סדר יום ועדת שימור	
תאריך	14/11/2021 - י' כסלו תשפ"ב
סוג דיון	ועדה לשימור
מספר ועדה	2021/63
מספר תיק	4641

המלצת מחלקת שימור לוועדת שימור מס' 63

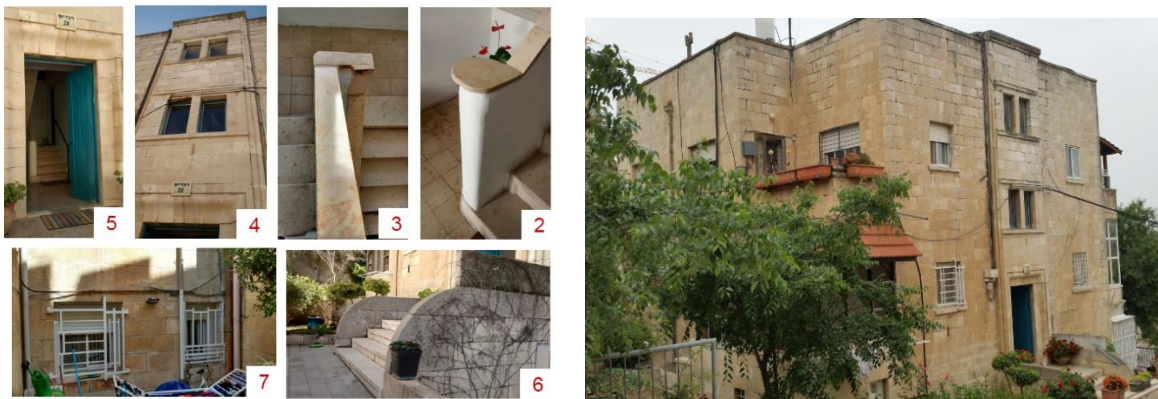
תוספת 2 קומות עבור תוס' 4 יח"ד חדשות, סה"כ 5 קומות עם 9 יח"ד, תוספת מעלית מחוץ לקווי הבניין בחזית הצפונית, בניית מרפסות בעומק 150 ס"מ, בניית עמודת ממ"דים מחוץ לקו הבניין בחזית הדרומית, בניית מחסנים בשטח העולה על 8% כמצויין בהוראות תכנית המתאר. בהיתר המבוקש מסומנות כל החזיתות של המבנה הקיים בסגול לשימור.

לאשר את הבקשה.

בהתייחס להחלטות וועדת הערר והפנייה החוזרת לדיון נוסף בוועדת השימור יודגש כי ביצוע החיזוקים של קירות החזית הדרומית יבוצעו עפ"י הפרטים וההנחיות של מהנדס השימור כפי שיוגשו לעת השלמת התנאים למתן היתר בניה. ועדת השימור מאשרת את העתקת עץ הזית.

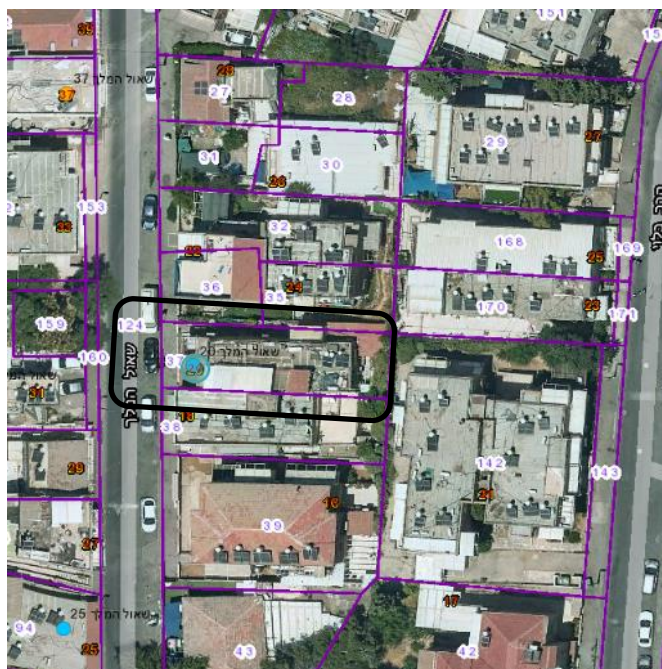
מחלקת השימור לא מוצאת במבנה ערכים ארכיטקטוניים יוצאי דופן המצדיקים את שימורו, מתוך תיק התיעוד עולה כי המבנה המקורי אשר נבנה בין השנים 1922-1924 נבנה כמבנה חד קומתי בעל קירות בטון בחיפוי אבן בעיבוד טובזה עם גג שטוח, ללא מאפיינים ייחודיים, כולל תוספות מאוחרות, ללא ערך שימורי, מצדדיו ומעליו.

תכנית המבנה הקיים, חזית מערבית ופרטי אבן קיימים

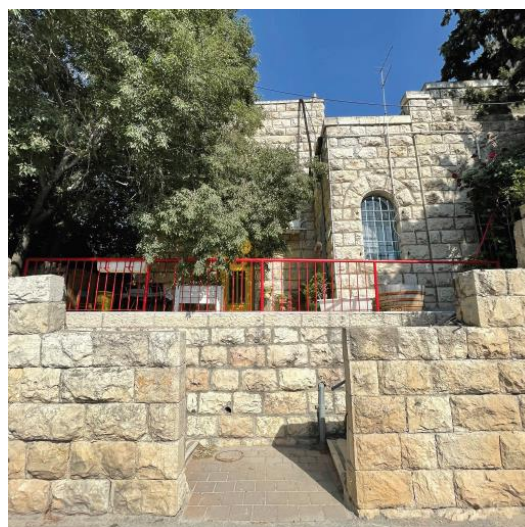
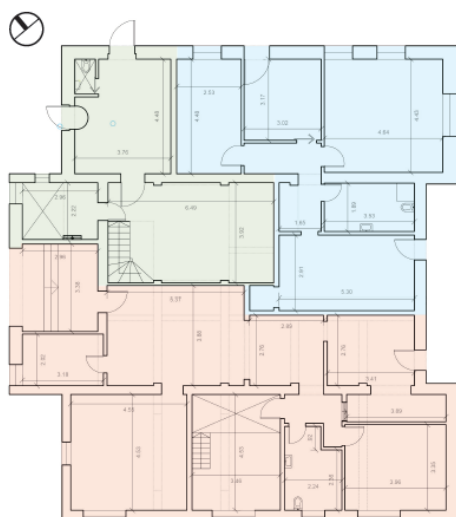
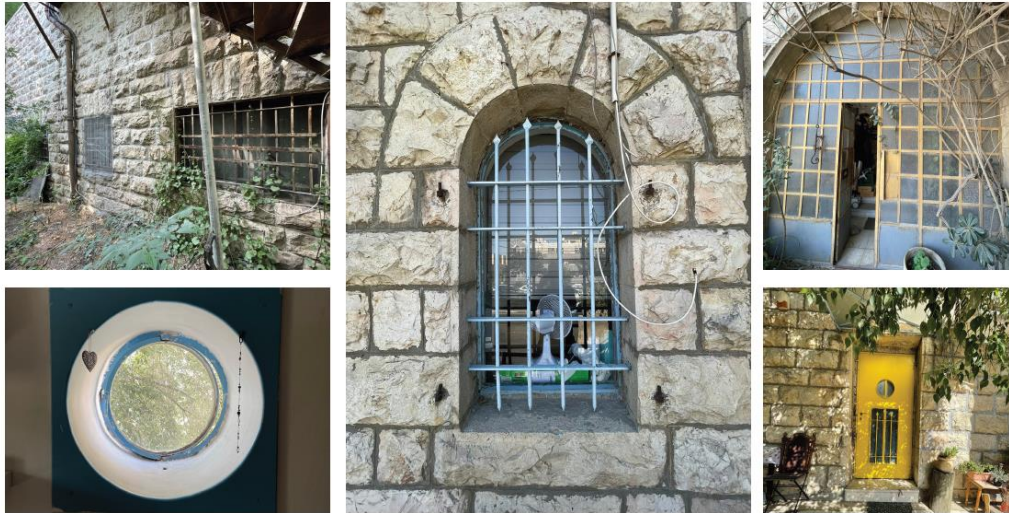
כפי שצויין בתיק התיעוד לבניין משמעות היסטורית, קהילתית-עירונית וחברתית. ערכו האדריכליים גבוהים והחזית הראשית מעוצבת בקפידה. הבית הוא נדבך חשוב בחזית רחוב דרך חברון. המלצת עורכי תיק התיעוד הינה: "אילו ניתן היה להמליץ על שימור חזית הרחוב היינו ממליצים לשמר".

תשריט תב"ע 178129- סימון להריסה

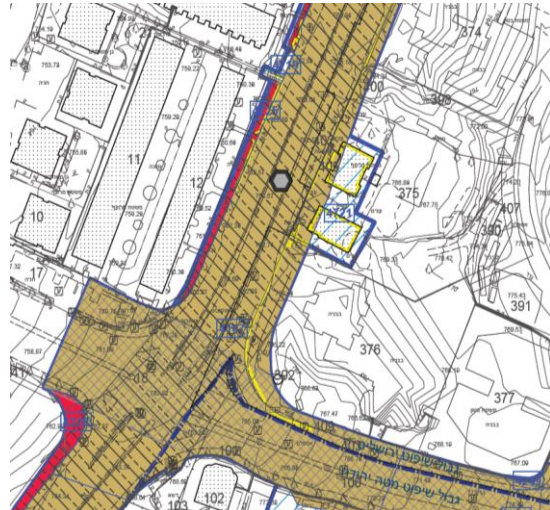
הריסת שני מבנים היסטוריים, מבני אבן המתוארכים לשנים 1926-1937 לשם מימוש תוואי הרכבת הקלה במסגרת "הקו הכחול" ולשם הקמת פרויקט מגורים חדש הכולל 10 קומות מעל הקרקע. אחד המבנים- זה ברח' דרך חברון 173 מסומן לשימור.
